Tárgy: Hungária körút, Könyves Kálmán körút útfelújítás

A Magyar Kerékpárosklub Közlekedési Munkacsoportja az alábbi javaslatokat teszi a tárgyi tervvel kapcsolatban:

FT-FOR-HE-R-009

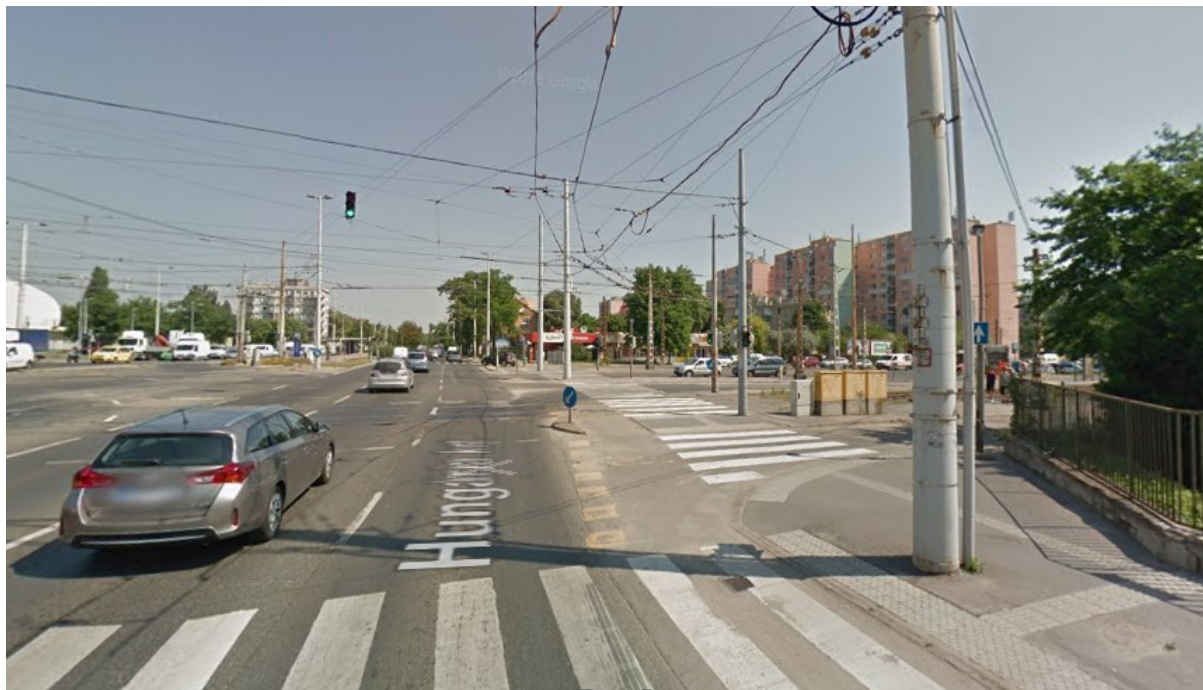
A csomópontban forgalomtechnikai hiba található. Vélhetően véletlenül a jobbos sávot a kis mellékutcába terelték a Salgótarjáni utcai visszafordító (és trolibuszgarázs) helyett. Ez érinti az egyenes irányok vonalvezetését is.

A terven a jobbos sáv az első és nem a második helyre vezet:

FT-FOR-HE-R-010

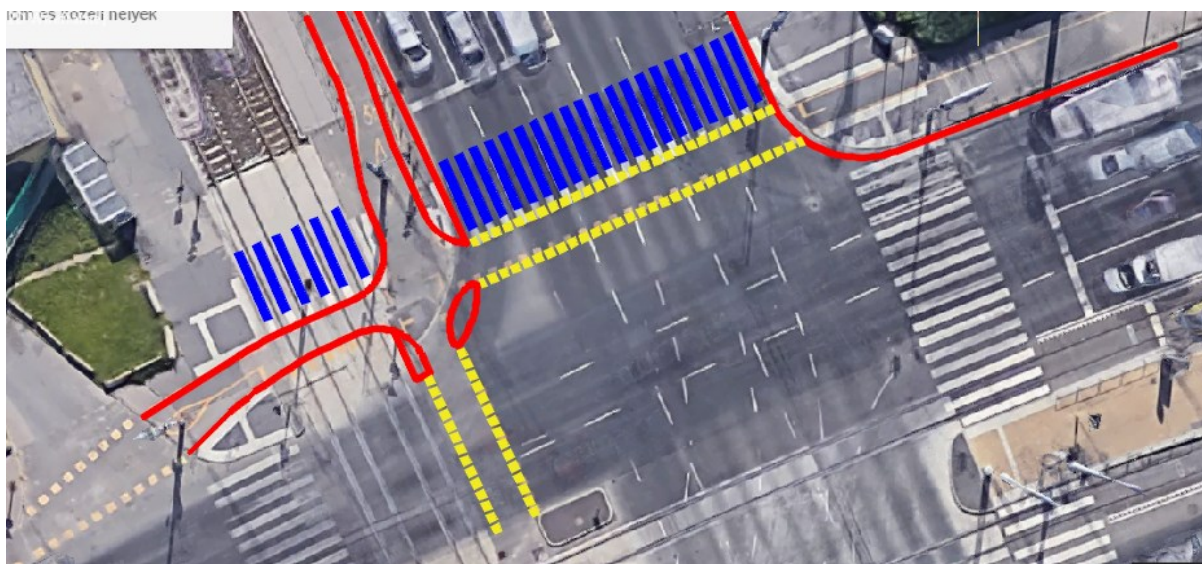
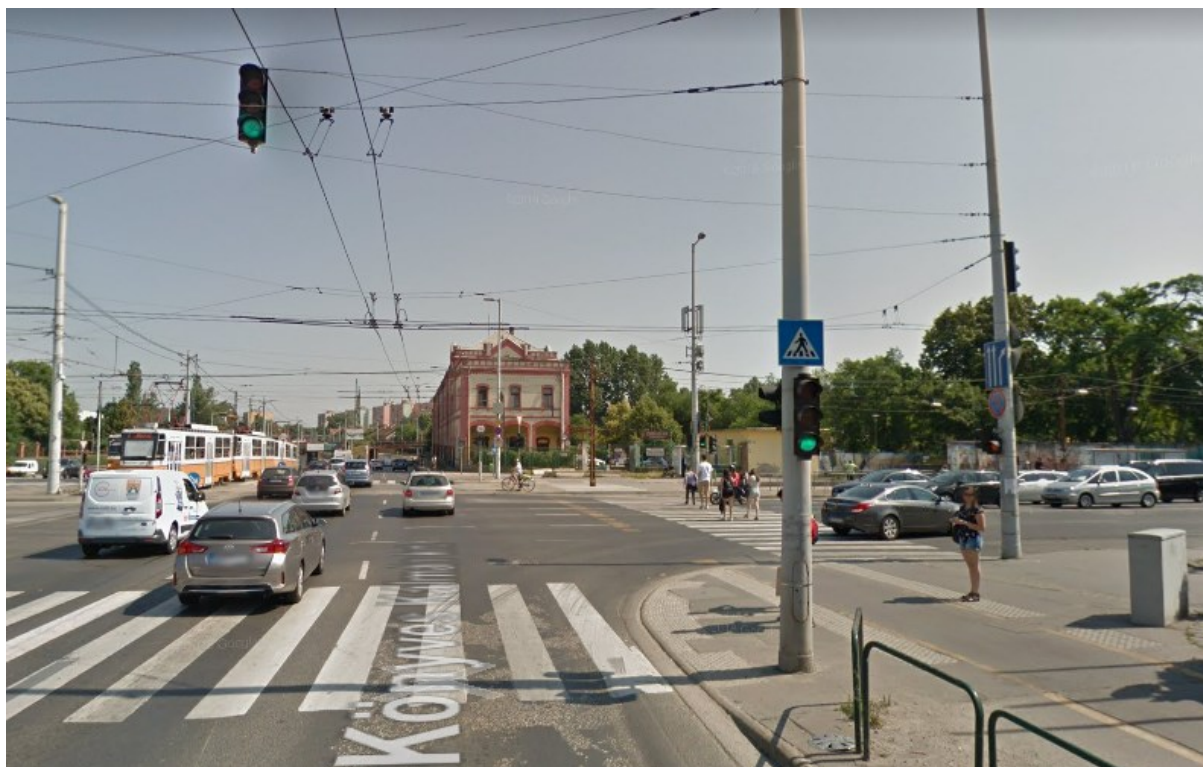
A Kőbányai úti csomópont a kerékpárosok számára elégtelen felállási hellyel rendelkezik a 28-as villamos megállójának közelében. A kanyarodók egy folyton letaposott süllyesztett szegély mentén kénytelenek megállni. Ez a kialakítás megváltoztatható, mivel a Kőbányai útról jobbra forduló gépjárművek számára ez a szegélyvonal nem indokolt.

Javasoljuk a szegély lekerekítésének csökkentését (pl. 6 m-es kosárvíval). A kerékpáros csomópontban ekkor egy "holland sarok" alakítható ki, mely egyrészt biztosítja a forduló mozgásokat, nagyobb felállási hosszakat tesz lehetővé, a kerékpárosokat pedig egy kis kiemelt szigettel védi.

További lehetőség a gyalogátkelő kismértékű, kb. 1 m-es elhúzása a kerékpárúttól. (A villamosmegálló amúgy is hátrébb található, a villamospályán átvezető épített átkelő is több, mint a gyalogátkelő kétszerese.)

A Kőbányai útra jobbra kanyarodók számára a sárga villogó a jelenlegi állapotban nem nagyon látható. Kérjük megismétlését a főjelző oszlopán.

Javasoljuk megfontolni a Kőbányai úton irányhelyes kerékpáros létesítmény bekészítését Kőbánya felé. Ehhez szegélymódosítás nem kell, az útpálya 20,5 m körüli szélességű. Az Orczy tér átalakítása során ezt már figyelembe veszik.

Népliget csomópont:

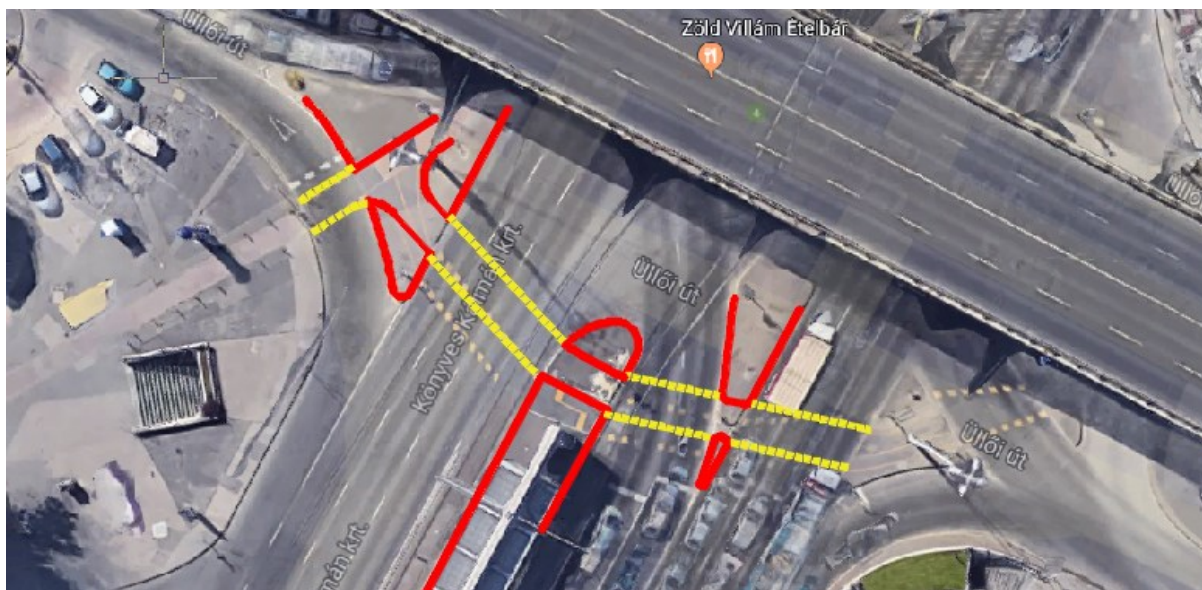
A Könyves Kálmán körüti átvezetés korrekciójára az útfelújítás keretében lehetőség van, ezért javasoljuk. A villamosmegálló szigetén az átvezetés kb. 3 m-rel eltolható a csomópont felé, így az átvezetésben a törés csökkenthető.

Az Üllői útról a körútra jobbra forduló ívét keresztező kerékpáros átvezetésben jelenleg a süllyesztett szegély túlfut az átvezetésen, lehetővé téve egy kényelmesebb íven történő kerékpáros fordulást a belváros felé. Ez a terven megszűnne, amit nem tartunk megfelelőnek. A meglévő állapot kényelmesebb kialakítású. A meglévő állapot nagy előnye még, amit jelenleg is ritkán alkalmaznak, az a teljes szigeten történő pályaszint-csökkentés, így a szigeten kerékpárral nem kell fel-le ugratni (mint például a Széna téren).

A Könyves Kálmán körúttal párhuzamosan szükséges volna a gyalogos áthaladás biztosítása is a kerékpáros átvezetés mellett.

Erre lehetőség van a szigetek kontúrjának módosítása nélkül. Ehhez a buszpályaudvar sarkán a szigetre vezető kerékpáros átvezetés befordítására van szükség (a Szőnyi utcai átvezetéshez hasonlóan).

Jelenleg jelentős gyalogos forgalom zajlik a kerékpáros átvezetésen, akadályozva a kerékpáros közlekedést. Javasoljuk legalább a gyalogos átkelés helyének biztosítását a szegélyszüllyesztések megvalósításával és a kerékpáros nyomvonal elhúzásával. A buszpályaudvar mentén található növénykazetta miatt a kerékpárút kisebb szakaszán továbbra is várható a gyalogos forgalom, az átvezetés jelentős hosszán azonban ez elkerülhető.
